Amt der Tiroler Landesregierung

– Verfahren nach dem TNSchG 2005 und TSSP 2005 - BESCHEID

Geschäftszahl U-13.911/83

BESCHEID

9a – Permanente Lawinenschutzanlagen

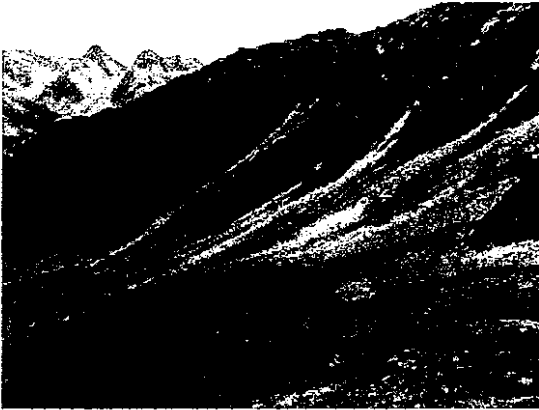
Permanente Sicherungen müssen am Nordrücken durch eine Stützverbauung und westlich der Mittelstation der 8EUB durch einen Lawinendamm errichtet werden. Diese beiden technischen Elemente werden weithin sichtbar in der Landschaft in Erscheinung treten (Foto 9a)
